## Association des Jardiniers de Cheigny St Sauveur

### Enquête publique Cheigny St Sauveur mars/avril 2016

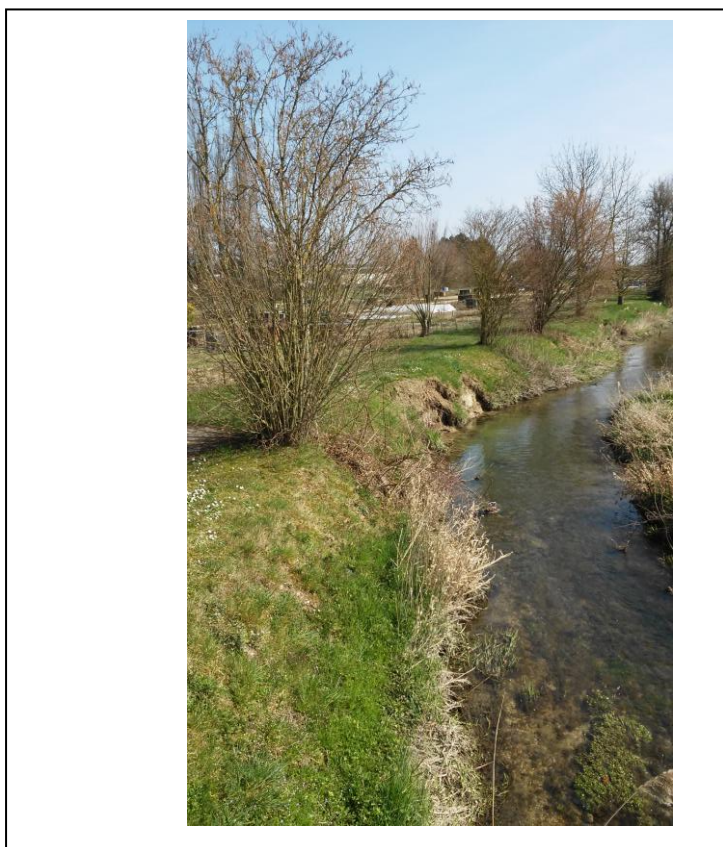
La **circulation des engins** va-t-elle générer des **dégâts dans les parcelles adjacentes aux cours d'eau** ?

A certains endroits, la banquette herbeuse est étroite, soit par le découpage initial, soit par réduction due à l'érosion (effondrement de la rive) (annexe 1 )
